**Ertaufstellung des Bebauungsplanes Nr. II/J40
„Kombibad Jöllenbeck“
sowie 259. Änderung des Flächennutzungsplanes**

- Auswertung der Stellungnahmen aus den frühzeitigen Beteiligungsschritten gemäß §§ 3 (1), 4 (1) BauGB
- Ergebnis der Auswertung der frühzeitigen Beteiligungsverfahren /
Übersicht: Ergänzungen und Änderungen der Planunterlagen zum Entwurf

Stand: Satzung; August 2022

Stadt Bielefeld
Stadtbezirk Jöllenbeck

Gestaltungsplan (ohne Maßstab)

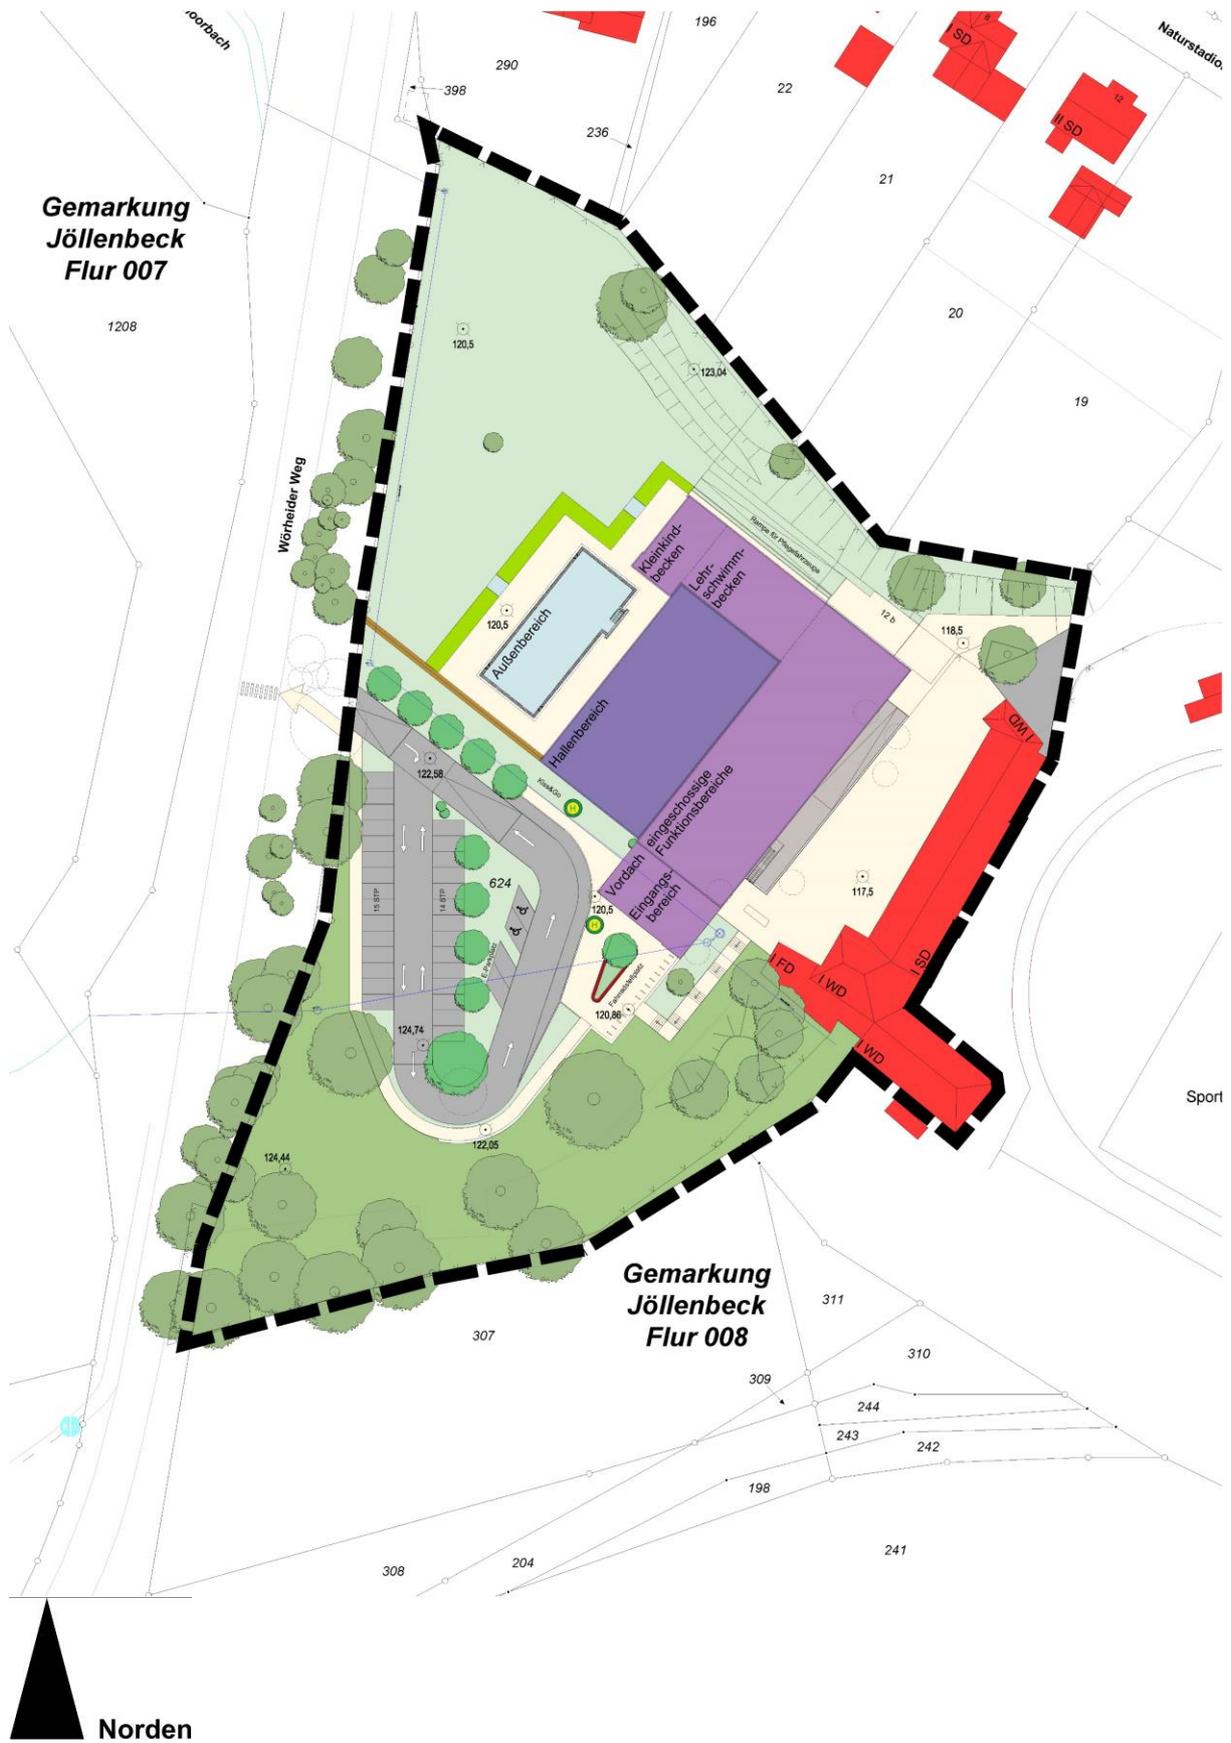
Lfd. Nr.	Einwender Datum	Stellungnahmen (Anregungen, Hinweise) (in inhaltlicher Zusammenfassung)	Stellungnahme der Verwaltung
		<p>westen anteilig als „Naturbestimmte Fläche“ darzustellen.</p> <p>2. Stellungnahme der Grünplanung</p> <p>Mit den beabsichtigten Festsetzungen zum Erhalt des Baumbestandes kann vor dem Hintergrund der geplanten Nutzung das grüne Erscheinungsbild des Plangebietes weitgehend gewahrt werden. Auch kann dadurch die Sichtabschirmung des Komplexes zur südlich angrenzenden, z.T. erholungswirksamen Landschaft (Moorbachtal) gewährleistet werden.</p> <p>Im weiteren Verfahren sollte geprüft werden, ob zusätzlich zu den innerhalb der Fläche für Maßnahmen zum Schutz, zur Pflege und Entwicklung von Natur und Landschaft gem. § 9 (1) 20 BauGB vorgesehenen Anpflanzungen wie im Gestaltungsplan dargestellt o. ä., eine Begrünung der Stellplatzfläche mit hochstämmigem Laubbäumen textlich gem. § 9 (1) 25a BauGB festgesetzt werden kann. Damit kann der Verlust der derzeitigen „parkartigen“ Situation an dieser Stelle durch die geplante Stellplatzfläche zumindest ansatzweise abgemildert werden.</p> <p>Für die Bäume, die sich in der Fläche für Stellplätze befinden oder in diese hineinragen, ist sicherzustellen, dass in deren Kronentraufbereich zzgl. 1,50 m nur die vorgesehene die Stellplatzfläche umlaufende barrierefreie Zuwegung möglich ist. Die Anlage von Stellplätzen muss hier zum dauerhaften Erhalt der Bäume gem. § 9 (1) 25b BauGB ausgeschlossen sein. Die Festsetzung zu den Flächen für Stellplätze sollte daher dahingehend präzisiert bzw. ergänzt werden.</p>	<p>Der Hinweis wird zur Kenntnis genommen.</p> <p>Der Anregung wird gefolgt. Zur Entwurfsfassung wird festgesetzt, dass innerhalb der festgesetzten Fläche für Stellplätze je angefangene 5 ebenerdige Stellplätze mindestens ein standortgerechter und stadtklimafester Laubbaum in der Qualität Hochstamm, Stammumfang 16-18 cm anzupflanzen ist. Für die Bäume sind jeweils Pflanzgruben von mind. 12 m³ anzulegen.</p> <p>Im Bebauungsplan ist für zu erhaltene Bäume textlich festgesetzt, dass jegliche die Vitalität der zu erhaltenden Bäume beeinträchtigende Maßnahmen, wie Versiegelung, Bodenauftrag, Lagerung von Material etc. im Schutzbereich der Bäume untersagt sind. Die zeichnerischen Festsetzungen zum Erhalt berücksichtigen bereits einen Schutzstreifen von 1,50 m. Für Neupflanzungen im Bereich der Stellplatzfläche wird zur Entwurfsfassung festgesetzt, dass jeweils Pflanzgruben von mind. 12 m³ anzulegen sind. Dies entspricht den Empfehlungen der Forschungsgesellschaft Landschaftsentwicklung und Landschaftsbau e.V. (FLL).</p> <p>Aufgrund der Lage der Stellplatzanlage und der hiermit verbundenen Aufschüttungen kann unter Berücksichtigung der Schutzstreifen der Erhalt zweier westlich im Böschungsbereich zum Wörheider Weg befindlichen Bäume nicht gewährleistet werden. Diese befinden sich mit ihrem Stamm außerhalb des Plangebietes, die Kronentraufbereiche ragen in die geplante Stellplatzfläche und waren</p>

▪ Gestaltungsplan

- Herausnahme zwei vorhandener Bäume westlich der Stellplatzanlage und Darstellung als Baumentfall
- Ergänzung der bestehenden Leitungen sowie der vorhandenen und geplanten Einleitungsstellen

Nutzungsplan (ohne Maßstab, farbig)

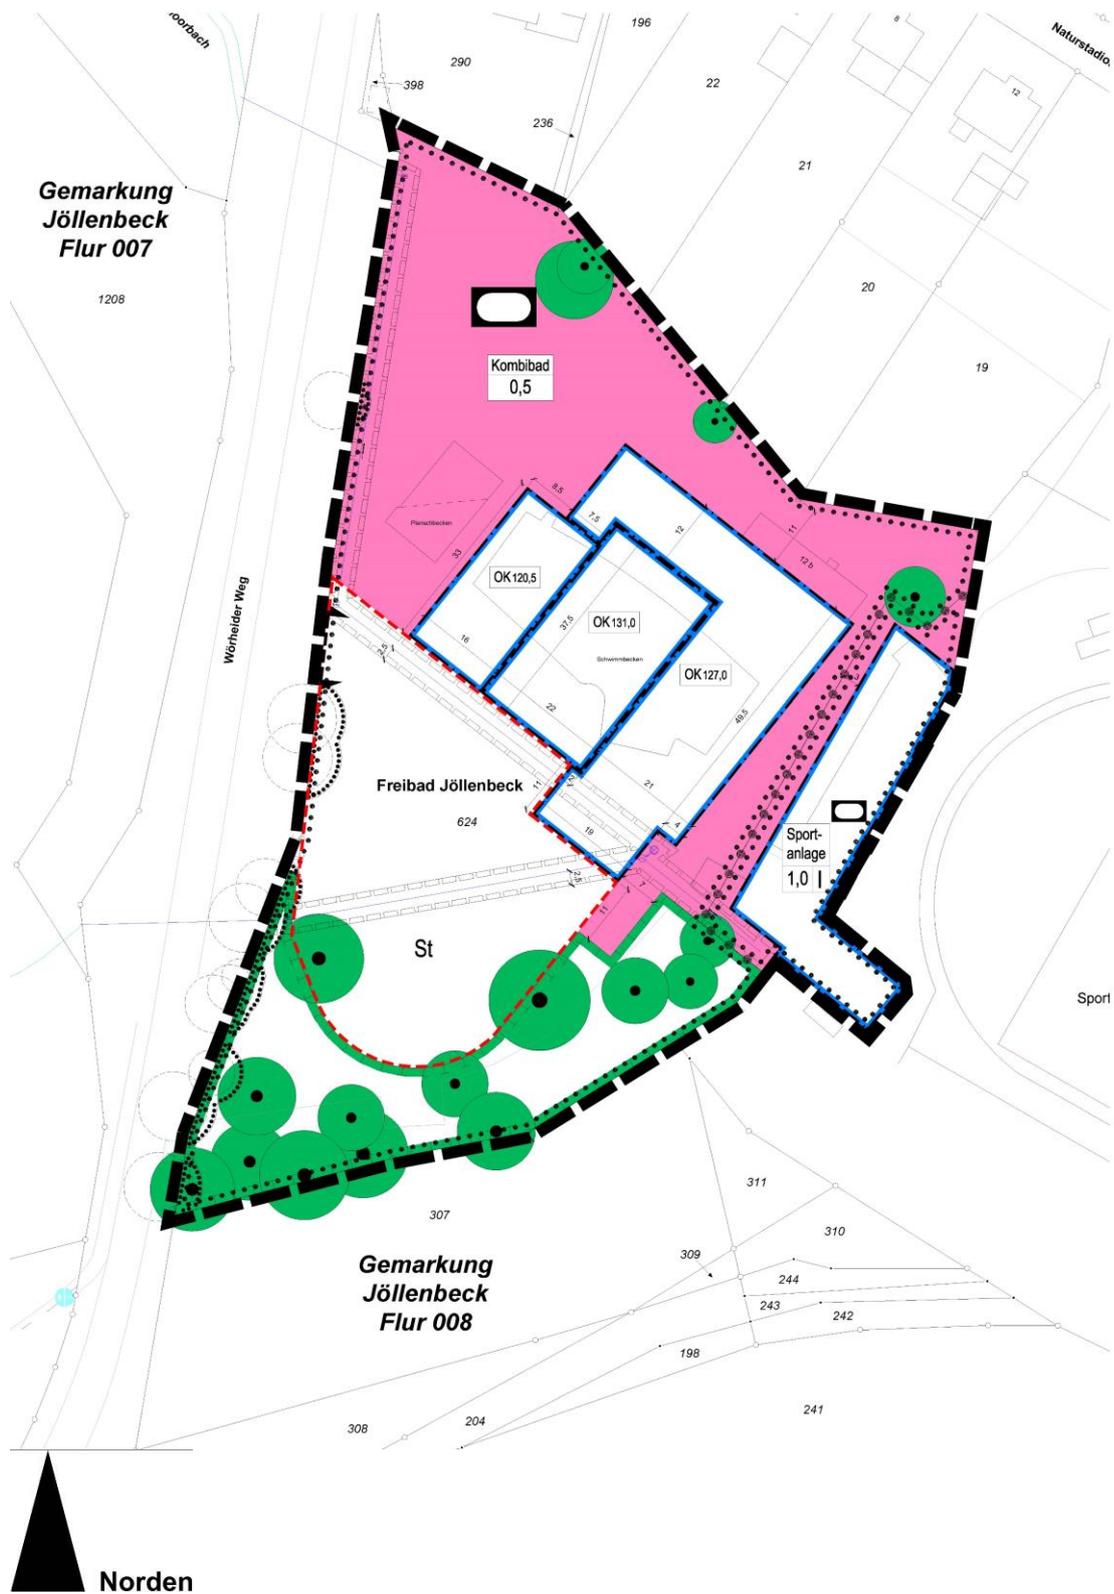
Lfd. Nr.	Einwender Datum	Stellungnahmen (Anregungen, Hinweise) (in inhaltlicher Zusammenfassung)	Stellungnahme der Verwaltung
1	Öffentlichkeit 1 14.06.2021	Die derzeitigen Planungen für das Schwimmerbecken des KB Jöllenbeck sehen ein 5-bahniges Schwimmerbecken vor. Dieses hat die Größe 12,5 m x 25 m. Mit großer Wahrscheinlichkeit erhält die BBF den Auftrag ein wettkampftaugliches 6-bahniges Becken zu bauen. Dieses hätte die Abmaße 16.66 m x 25 m. Die Breitendifferenz dieser beiden Becken von rd. 4 m sollte sich im Bebauungsplan niederschlagen. Dort ist m.E. aktuell eine maximale Breite von 22 m vorgesehen. Wenn die Beckenumgangsbreiten identisch bleiben sollen, so schlage ich eine Maximalbreite für diesen Baukörper von 26 m vor.	Der Anregung wird gefolgt. Die im Bebauungsplan festgesetzten überbaubaren Grundstücksflächen werden im Bereich des zentral gelegenen Schwimmhallenbereichs zur Entwurfsfassung auf eine Tiefe von 26 m erweitert. Die nordwestlich angrenzenden Baufelder werden um das gleiche Maß entsprechend erweitert.

▪ Nutzungsplan

- Erweiterung der überbaubaren Grundstücksflächen für den zentralen Schwimmhallenbereich von 22 m auf 26 m
- Rücknahme der Festsetzung zum Erhalt für zwei Kronentraufbereiche im Westen der Stellplatzanlage
- Herausnahme der Geh-, Fahr- und Leitungsrechte entlang des verrohrten Moorbachs
- Ergänzung der bestehenden Leitungen sowie der vorhandenen und geplanten Einleitungsstellen
